## Nota de seguridad urgente

**Nombre comercial del producto afectado:** Accelerator a3600

**Identificador FSCA:** FSCA - ACP – 202303 - 02

**Identificador FSN:** FSN – ACP – 202303 – 02 v.2

*Imagen 1: Posición de la puerta de desvío*

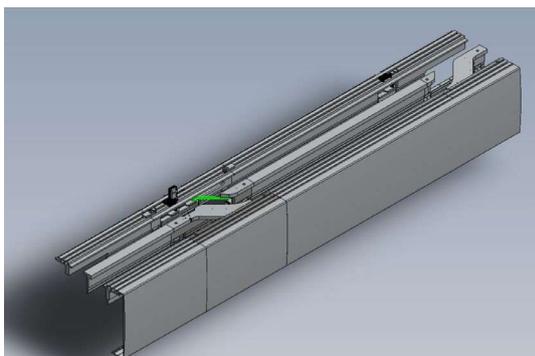
Para evitar que se produzca la incidencia descrita, Inpeco recomienda verificar visualmente a diario las puertas en la entrada del carril de almacenamiento temporal de los módulos afectados (consulte la imagen 1) para comprobar que:

*Imagen 2: Aspecto del desvío*

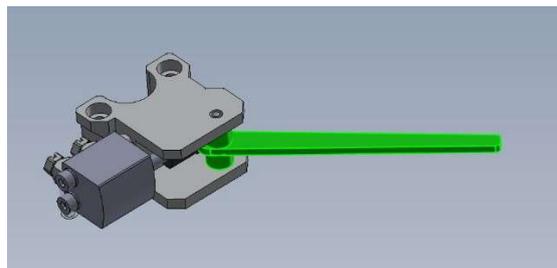
- no haya obstrucciones que impidan la activación y el movimiento correctos del desvío;
- el desvío esté intacto, consulte la imagen 2;
- la posición del desvío esté alineada con los perfiles cuando se desvíe un tubo, consulte la imagen 3; los tubos que el módulo debe dirigir se desvíen con fluidez, sin saltos ni bloqueos parciales de la gradilla.
